## Skema over foreslåede ændringer efter den offentlige høring

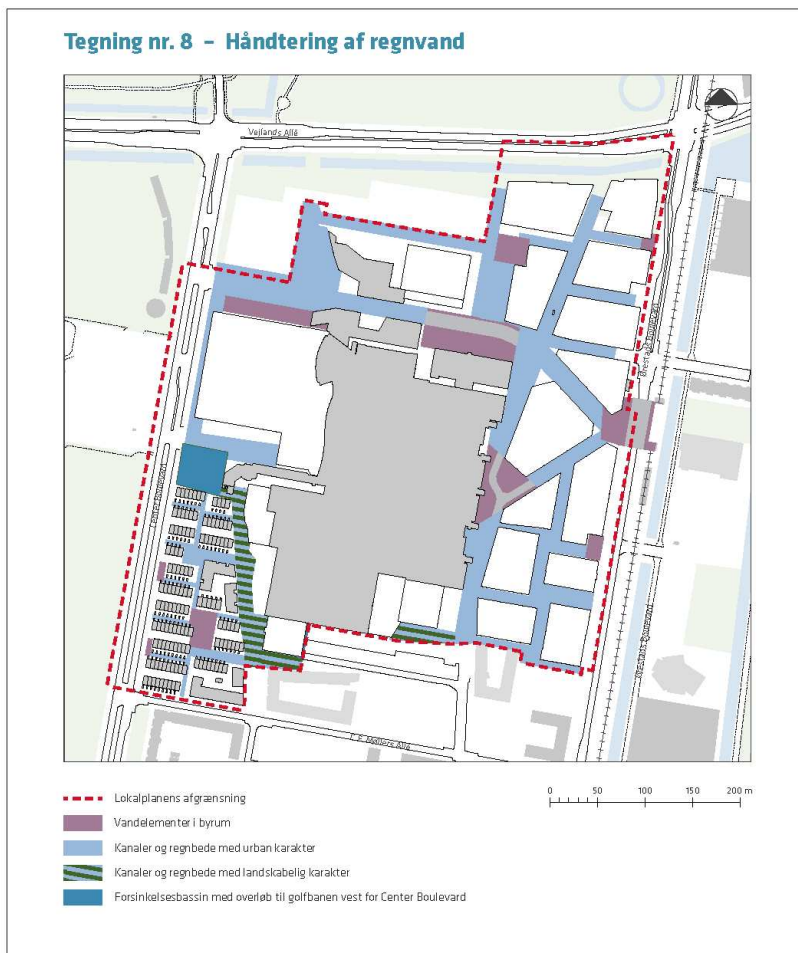
<b>Ubebyggede arealer</b>			
Movia bemærker, at det er afgørende, at der gives mulighed for opsætning af el-teknik, for at kunne udbyde emissionsfri el-busser.	§7, stk. 7a, 2. pkt.	Enkelte træer kan udelades af hensyn til trafikafviklingen.	Enkelte træer kan udelades af hensyn til trafikafviklingen samt etablering af tekniske anlæg til emissionsfri el-busser i offentlig servicetrafik.
<b>Andet</b>			
Metroselskabet og byherre har gjort opmærksom på forkerte angivelser af vandelementer på tegning nr. 8, som ikke er i overensstemmelse med lokalplanens mere detaljerede bestemmelser.		Se tegninger nedenfor.	På tegning nr. 8 – Håndtering af regnvand – fjernes signatur for vandelement på Metropladsen og udenfor lokalplanområdet mod metroen. Vandelement i det nordøstlige hjørne mod Ørestads Boulevard flyttes til vejen umiddelbart syd for. Se tegninger nedenfor.

## Muliggjort i lokalplanforslaget

## Forvaltningens forslag til ændring af lokalplanen
